Importovaná - Připomínka 141

Typ vyjádření: Zásadní připomínka

Vyjádření k: grafické části (výkresům)

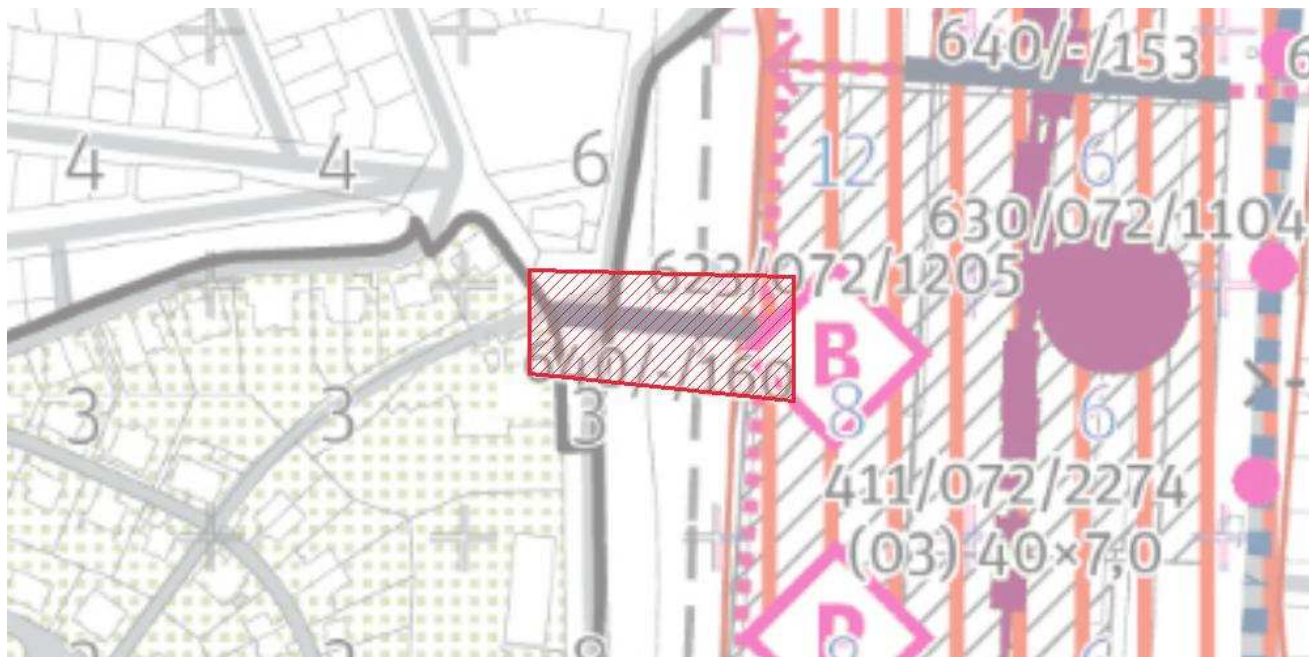
Text vyjádření: 072/7
Zakreslit most přes Radlickou.

Text zdůvodnění: Most je důležitým spojením s Terminálem Smíchovské nádraží na západní straně. Pozice mostu je součástí studie, která má souhlasné stanovisko EIA - Stavba č. 44544: Terminál Smíchovské nádraží.

Doplnění odůvodnění: Most přes Radlickou resp. v tomto místě již Dobříšskou ulici není lávkou pro bezmotorovou dopravu (640/-/160), ale plnohodnotná dopravní stavba, která je součástí projektu Smíchov City (stavba č. 44544 Terminál Smíchovské nádraží). Vydána EIA (viz portal.cenia.cz záměr PHA1104) a stavební povolení.

Importovaná - Připomínka 146

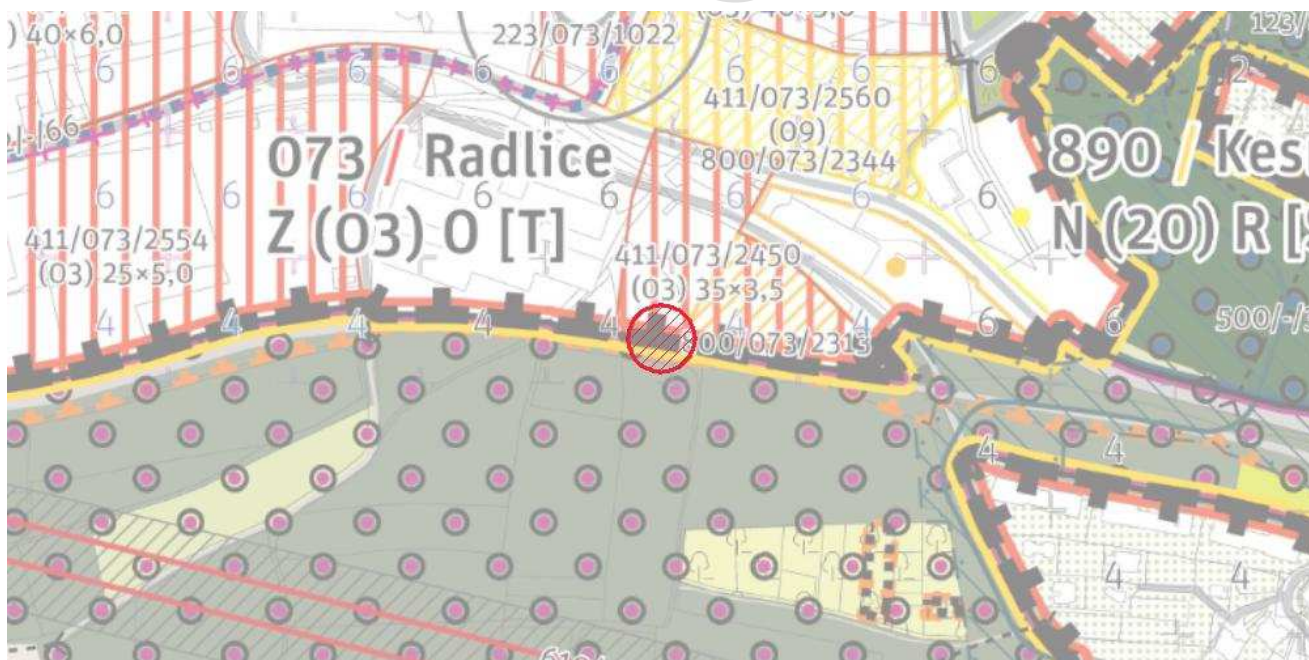
Text vyjádření: 073/2
Vyznačit záměr modernizace - zdvojkolejnění trati 122 a umístění nové stanice Praha - Radlice.

Text zdůvodnění: Studie SUDOP Praha 2014 řeší záměr modernizace železniční trati 122 Praha Smíchov - Zličín - Hostivice a vznik stanice Praha - Radlice v přestupním uzlu s metrem a tramvají.

Importovaná - Připomínka 150

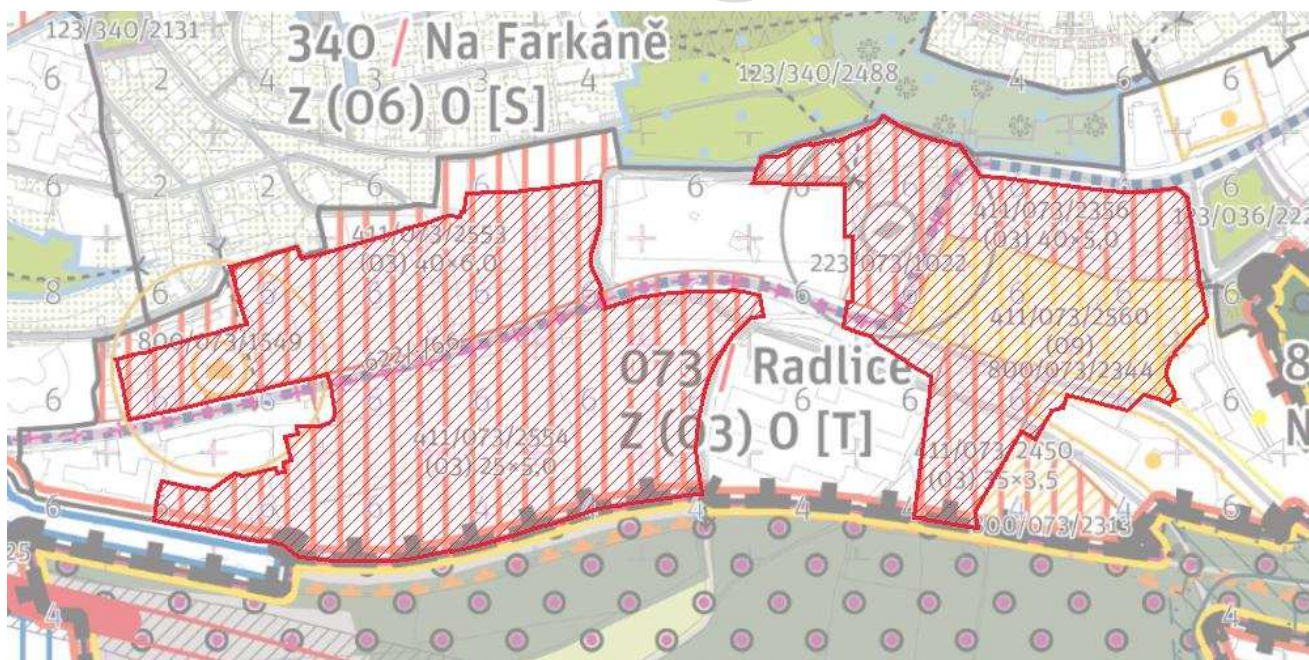
Text vyjádření: 073/6
V rozvojových plochách 411/073/2134 a 411/073/2354 zavést minimální parametr pro komerční vybavenost.

Text zdůvodnění: Návrh nového územní plánu deklaruje podporu smíšeného města krátkých vzdáleností, ale ve všech rozvojových a transformačních plochách zcela rezignuje na vymezení minimálního parametru pro komerční vybavenost, který by garantoval a nastavil jasné podmínky pro zajištění polyfunkčnosti těchto území.

Doplnění odůvodnění: Vzhledem ke změně parametrických regulativů u rozvojových a transformačních ploch, požadujeme řešit obdobně jako např. v lokalitě 529 a do KL k dané R/T ploše požadujeme doplnit: "V transformační ploše musí být v přízemí zástavby rezervovány plochy pro komerční nebo občanskou vybavenost." Garanci polyfunkce v

rozvojových a transformačních plochách (i v lokalitách s jinou než modernistickou strukturou) požadujeme za nezbytnou pro utváření fungujících městských čtvrtí a udržitelný rozvoj.

Importovaná - Připomínka 170

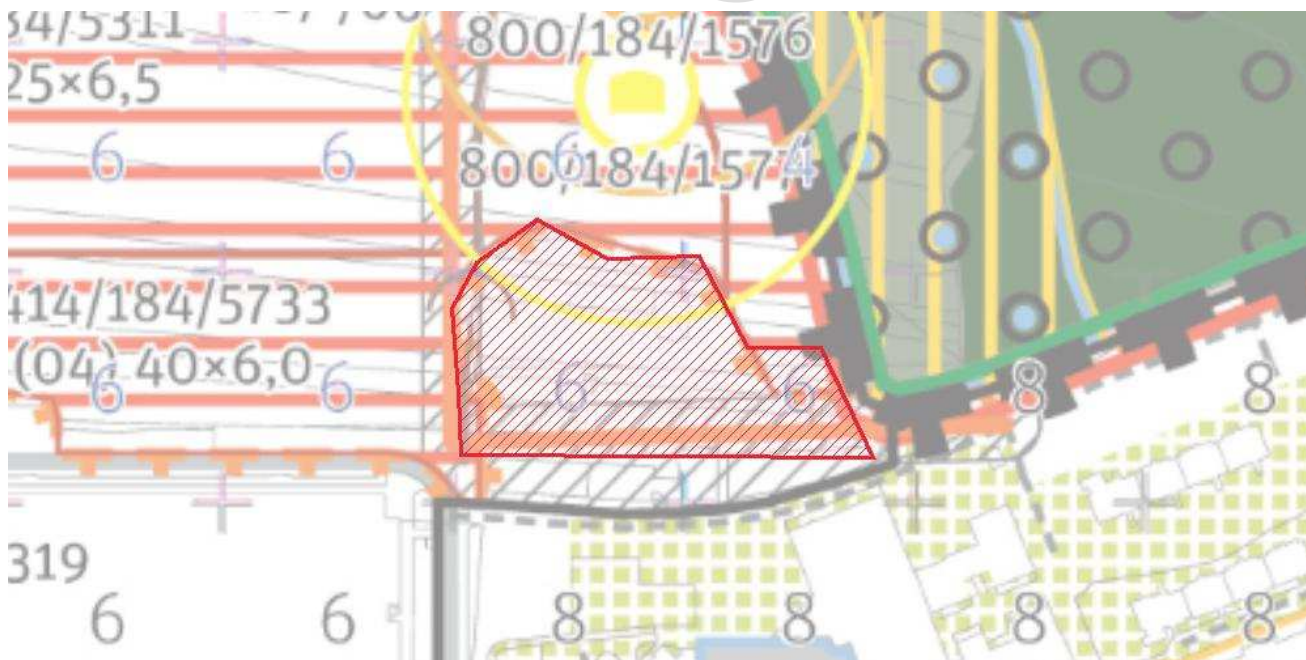
Text vyjádření: 184/7
Do rozvojové plochy 415/184/2894 zahrnout část území stávající smyčky tramvaje při Werichově ulici.

Text zdůvodnění: Tato část území je zahrnuta do zastavitelného území v urbanistické studii Nový Barrandov. Zahrnutím do rozvojové plochy dojde k jejímu zvětšení. Zároveň tím budou stanoveny parametry pro budoucí využití v případě uvolnění plochy smyčky pro zástavbu. Je potřebné, aby tato regulace byla nastavena v souladu se studií (dotčené pozemky parc. č. 1184/50, 1184/77, 1184/1, 1191/2, 1184/42, 1184/44, 1184/41, 1184/78, 1184/79, 1184/43, 1184/26, 1798/253, 1798/346, 1798/345, 1798/152, vše k. ú. Hlubočepy).

Doplnění odůvodnění: V návrhu MPP plocha vymezena jako stavební blok, což je nelogické. V případě budoucí uvolnění smyčky pro zástavbu dle studie Nový Barrandov je žádoucí mít tuto zahrnutou v rozvojové

ploše včetně podmíněnosti plánovací smlouvou.

Importovaná - Připomínka 175

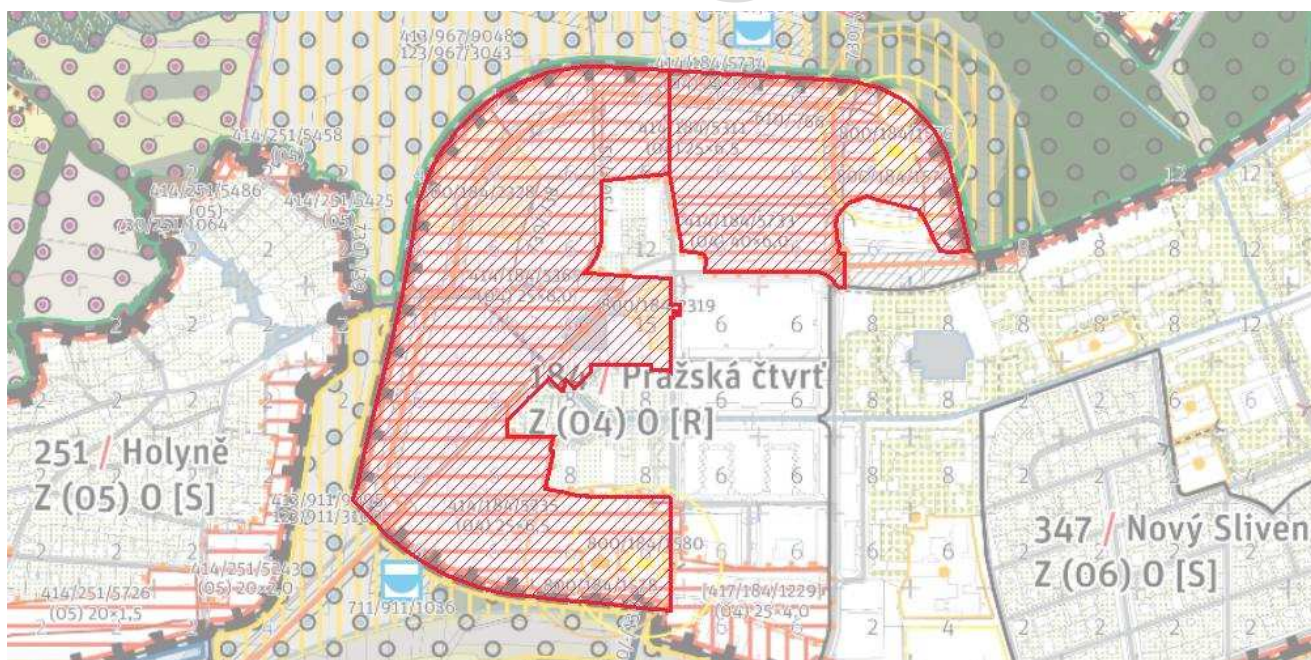
Text vyjádření: 184/12
V rozvojových plochách 413/184/2674 a 413/184/2894 zavést minimální parametr pro komerční vybavenost.

Text zdůvodnění: Návrh nového územní plánu deklaruje podporu města krátkých vzdáleností, ale ve všech rozvojových a transformačních plochách zcela rezignuje na vymezení minimálního parametru pro komerční vybavenost, který by garantoval a nastavil jasné podmínky pro zajištění polyfunkčnosti těchto území.

Doplnění odůvodnění: Vzhledem ke změně parametrických regulativů u rozvojových a transformačních ploch, požadujeme řešit obdobně jako např. v lokalitě 529 a do KL k dané R/T ploše požadujeme doplnit: "V transformační ploše musí být v přízemí zástavby rezervovány plochy pro komerční nebo občanskou vybavenost." Garanci polyfunkce v

rozvojových a transformačních plochách (i v lokalitách s jinou než modernistickou strukturou) požadujeme za nezbytnou pro utváření fungujících městských čtvrtí a udržitelný rozvoj.

Importovaná - Připomínka 190

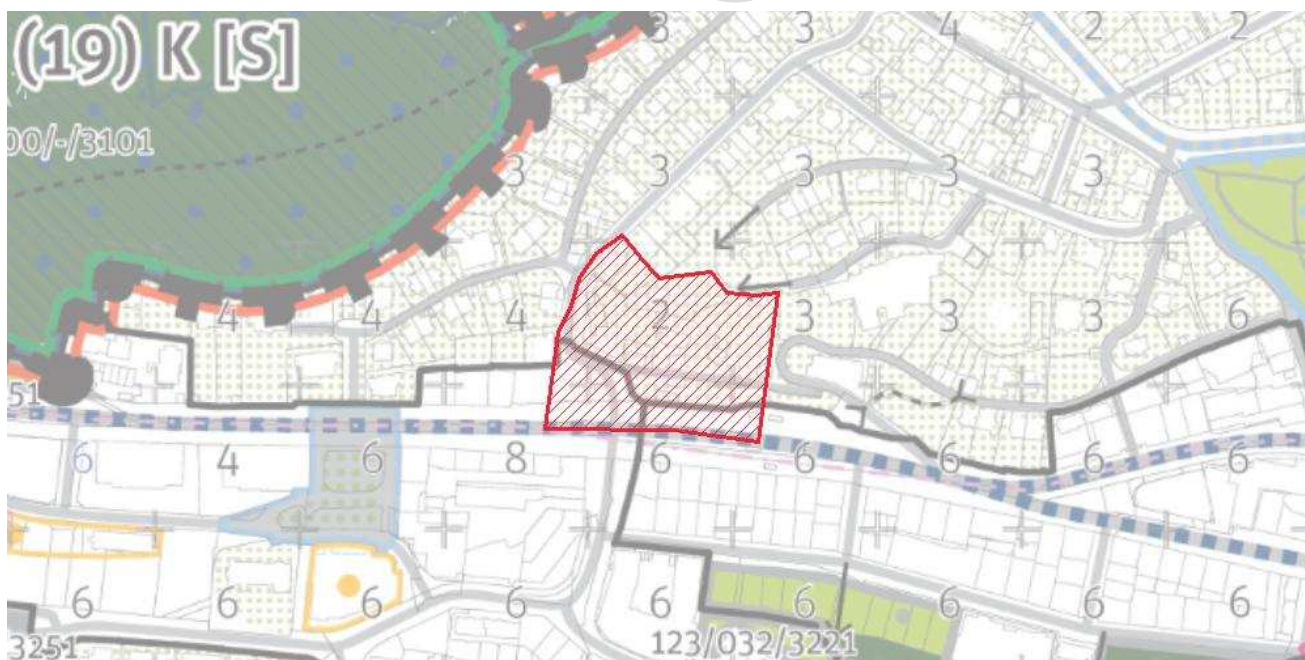
Text vyjádření: 338/1
Samostatně vymezit osadu Bud'ánka jako vlastní lokalitu.

Text zdůvodnění: Tato výjimečná lokalita není v žádném hlavním výkrese ani samostatně popsána v krycím listu ani jedné lokality, do které zasahuje. To, že se jedná o památkově chráněnou zónu, se dozvídáme pouze z výkresu odůvodnění, což je zcela nedostačující.

Doplnění odůvodnění: Do KL jedné z lokalit (338 / Hřebenka), kde se převážná část památkově chráněná osada nachází, byla doplněna informace o památkové zóně Bud'ánka. Toto řešení nepovažujeme za systémové, muselo by být totožně řešeno i u všech ostatních památkových zón (ve všech KL dotčených lokalit). Pokud MPP vyčleňuje lokality s totožným charakterem je logické vymezit osadu Bud'ánka, která má ojedinělý charakter, samostatně.

Importovaná - Připomínka 204

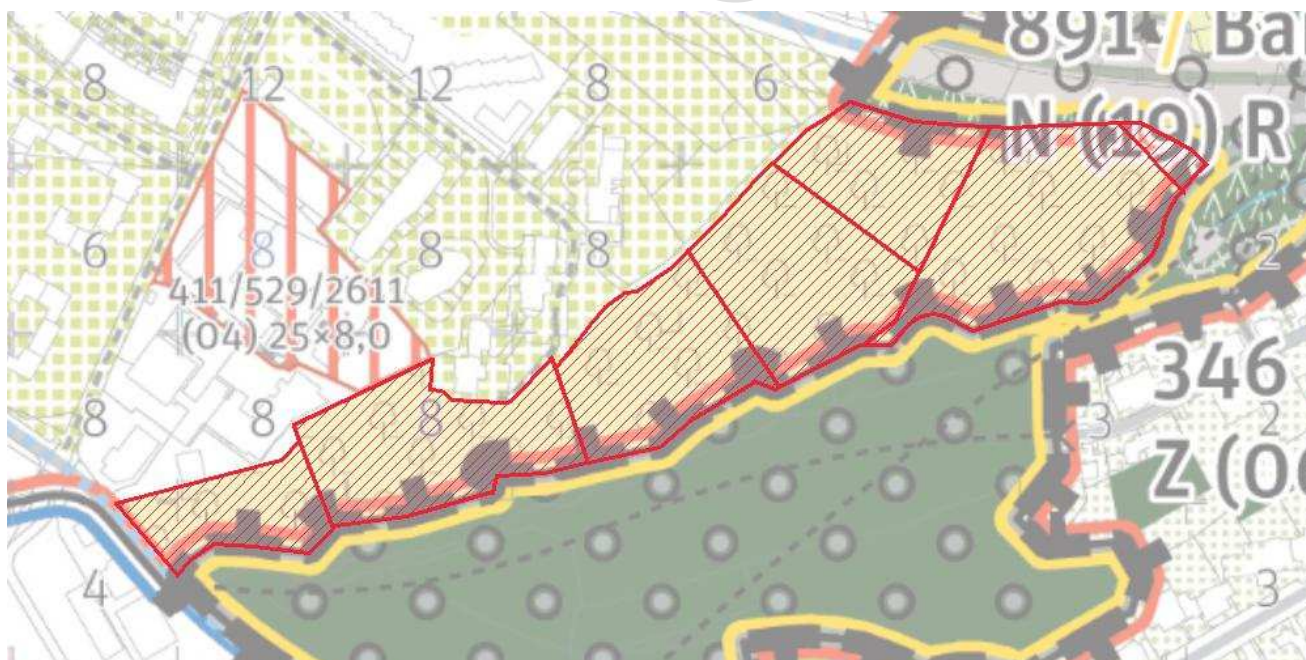
Text vyjádření: 529/2
Posunout hranici sousedících lokalit 529 a 891 tak, aby se zahrádkářská osada stala součástí lokality 891/Barrandov-Žvahov.

Text zdůvodnění: Zahrádkářská osada (ZO) má ze své podstaty charakter rekreační a nikoliv obytný. Jejím zahrnutím do lokality 891/Barrandov-Žvahov, tak zůstane její charakter zachován. Navíc část této ZO pod estakádou a na její druhé straně směrem k malé ostrovní lokalitě 345/Na Srpečku již v této lokalitě 891 leží, zahrnutím celé ZO do lokality 891/Barrandov-Žvahov se tak sjednotí obě části ZO do jedné lokality (nezastavitelné s rekreačním využitím).

Doplnění odůvodnění: Zařazení zahrádkových osad v MPP do zastavitelných či nezastavitelných ploch není jednotné a není zřejmá

metodika. V nezastavitelných lokalitách se nachází např. ZO Pod Majerovic (967 / Prokopské a Dalejské údolí), ZO Hliník (888 / Hliník) nebo ZO Višňovka (969 / Údolí potoka Vrutice), mnohé z nich jsou navíc stejně jako ZO Barrandov v zastavěném území.

Importovaná - Připomínka 207

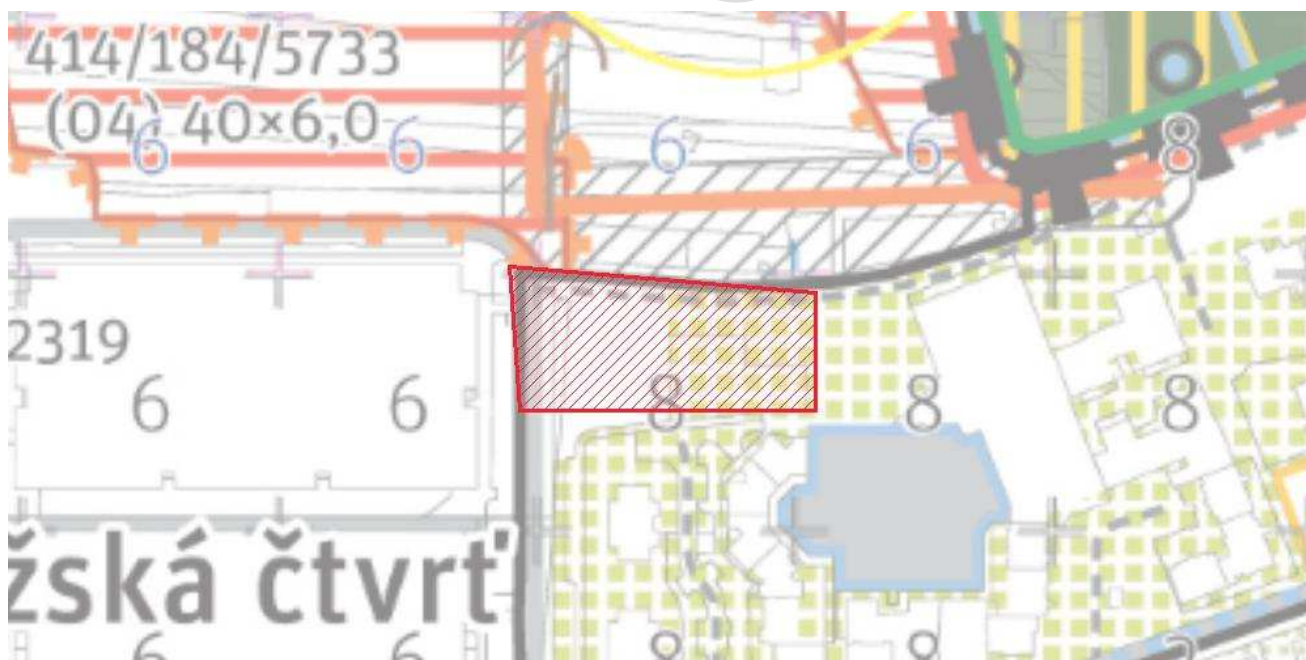
Text vyjádření: 529/5
V ploše na rohu ulic Werichova a Wassermanova vymezit občanskou vybavenost plochou dle urbanistické studie „Nový Barrandov“.

Text zdůvodnění: Urbanistická studie Nový Barrandov, zadaná a schválená MČ Praha 5, podrobně řeší umístění ploch veřejného vybavení pro školy, školky, veřejně prospěšné stavby a opatření. Urbanistická studie byla projednána a schválena Zastupitelstvem a Radou MČ Praha 5. Ochranu veřejného občanského vybavení, které vychází z podrobného prověření možností území, považujeme za zásadní.

Importovaná - Připomínka 208

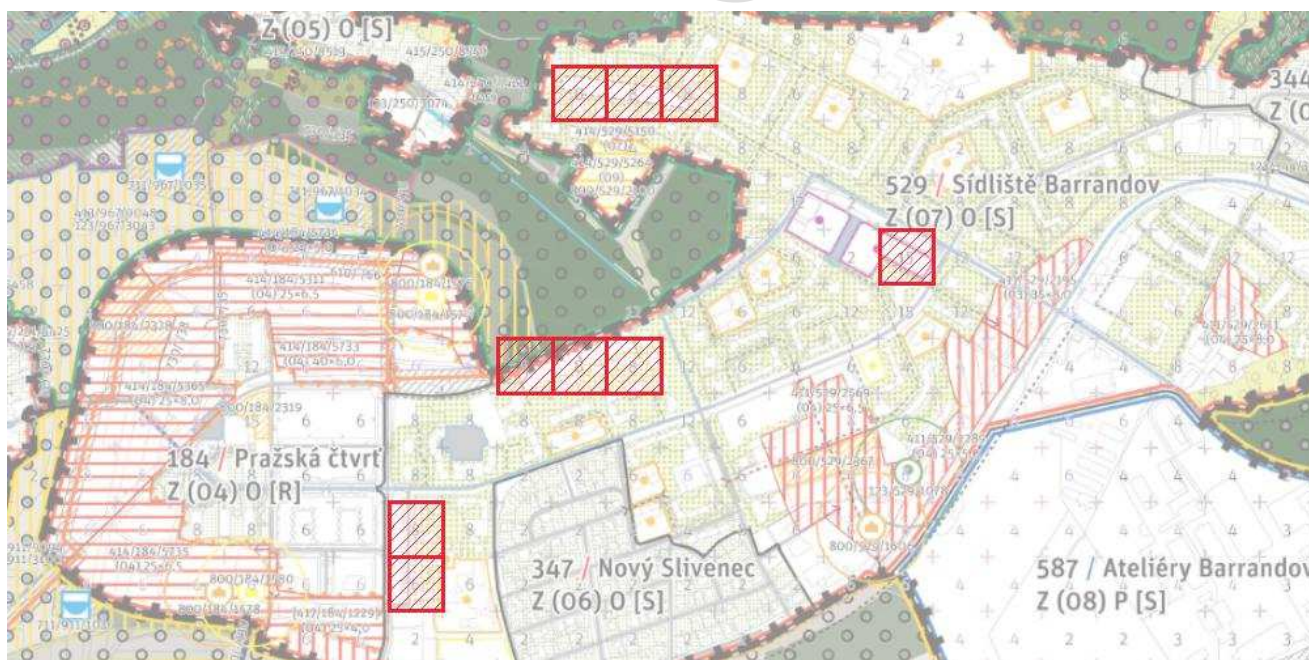
Text vyjádření: 529/6
Požadujeme zrušit neadekvátní výškovou regulaci nad stávajícími parkovišti a zajistit ochranu min. stávajících kapacit parkovacích stání.

Text zdůvodnění: Na stávajícím parkovišti nesmí být možné postavit budovu o objemu sousedních budov. Zároveň je třeba najít takový nástroj, který ochrání stávající kapacity parkovacích stání na stávajících parkovištích v sídlišti, případně umožnění navýšení těchto kapacit.

Doplnění odůvodnění: V sídlištních strukturách byly v době jejich vzniku pro řešení dopravy v klidu budovány rozsáhlé plochy parkovišť, které dodnes slouží rezidentům a jejich kapacity jsou plně využívány. V návrhu MPP jsou tyto plochy označeny jako stavební blok ve stabilizovaném území s výškovou regulací totožnou jaká platí pro okolní zástavbu a zároveň nejsou zahrnuty do plochy parku ve volné zástavbě, který je

překryvnou značkou, která v dané lokalitě mimo stávajících budov a R/T ploch překrývá v podstatě vše včetně vnitřních komunikací i některých parkovišť. Připomínka MČ směřuje k nalezení takového nástroje, který by tyto specifické plochy ochránil pro funkci dopravy v klidu a zároveň (v těchto místech) neumožnil výstavbu do výšky okolních budov. Jedná se tedy o ochranu celé plochy se specifickou funkcí.

Importovaná - Připomínka 227

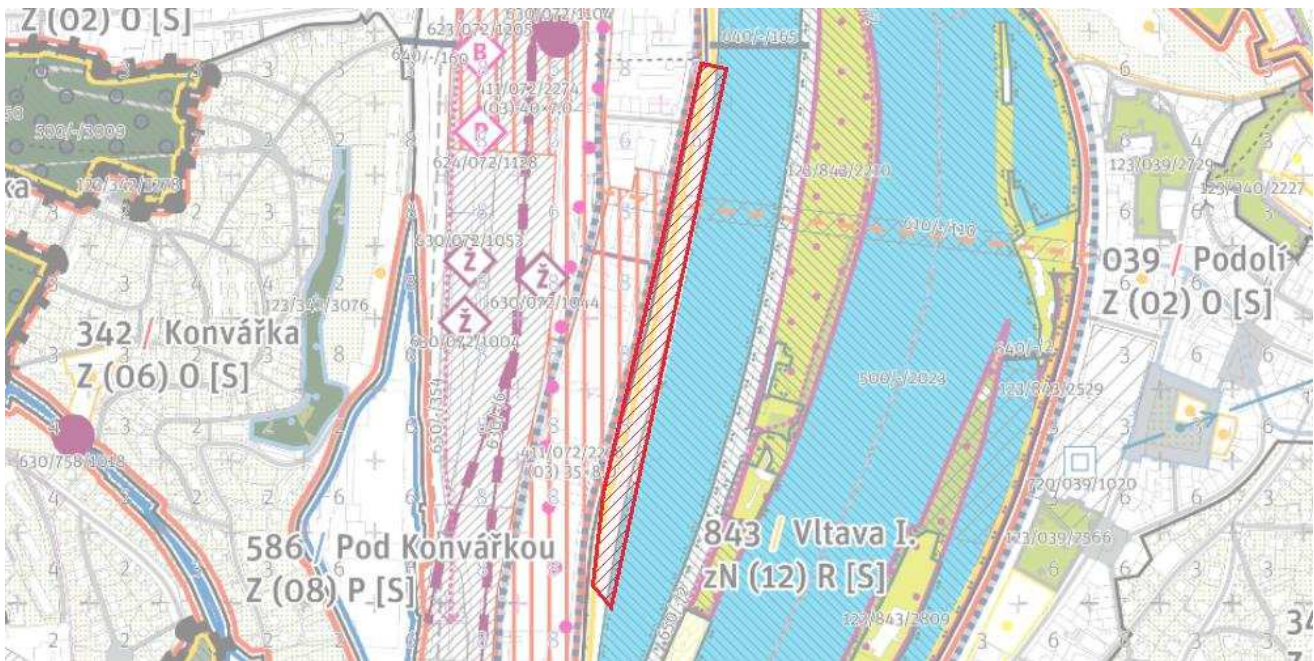
Text vyjádření: 843/6
Požadujeme vytvoření jednoznačných územních podmínek pro ochranu stávajícího Smíchovského přístavu na vymezené vodní cestě.

Text zdůvodnění: Stávající přístavy na vymezené vodní cestě jsou v rámci územního plánu vymezovány bodovou značkou dopravní infrastruktury, a vymezením stabilizované plochy formou stavebních bloků v místě břehové části přístavu. V rámci specifikace cílového charakteru konkrétní lokality územní plán stanovuje příslušnost vymezených stavebních bloků pro budovy a jiné stavby související s provozem přístavu. Stávající přístav je plošnou součástí lokality zastavitelné nestavební se způsobem využití lokality – zastavitelná rekreační.
Za nejednoznačné považujeme vymezení plošného rozsahu přístavu, například příslušnosti stavebních bloků k vymezené funkci přístavu. Podle územního plánu je bodovou značkou dopravní a technické infrastruktury grafická značka označující konkrétní stavbu infrastruktury, která může být

doplněna konkrétní graficky vymezenou plochou; nemá-li bodová značka plochu graficky vymezenou, považuje se za ni plocha kruhu o poloměru 40 m pro stavbu technické infrastruktury nebo plocha kruhu o poloměru 70 m pro stavbu dopravní infrastruktury, vždy se středem ve středu značky; za součást stavby se pro účel územního plánu považují i stavby vedlejší, které mohou být umístěny i mimo vymezenou plochu; bodová značka je vždy doplněna číselným kódem prvku. V případě stávajících přístavů územní plán plochu přístavu samostatně nevymezuje a vymezená bodová značka pokrývá pouze minimální podíl skutečné plošné výměry přístavu.

Není zřejmé, jaká část stavebních bloků přístavu má mít i nadále plnit funkci přístavu.

Doplnění odůvodnění: Zpřesnění vymezení "přístavu" nepovažujeme za dostatečné. V KL se uvádí: "V lokalitě je formou stavebních bloků vymezena pozemní část stávajícího Smíchovského přístavu, ve které je přípustné umístit pouze budovy a jiné stavby související s provozem tohoto přístavu" nicméně grafická část toto dostatečně nezobrazuje. Rovněž tak textová část (Čl. 130 odst. 4) říká že "Metropolitní plán vymezuje plochy pro navrhované říční přístavy a síť stávajících říčních přístavů..." což grafické části neodpovídá a je zde jen plovoucí značka, resp. jsou ve "Smíchovském přístavu" dokonce tyto značky dvě. Pro srovnání "Přístav Radotín" je samostatnou lokalitou č. 636 a ochranné přístavy Holešovice a Libeň jsou definovány v dopravní infrastruktuře (670/845/1001 Ochranný přístav Libeň, 670/845/1003 Přístav Libeňský ostrov, 670/845/1004 Přístav Palmovka).
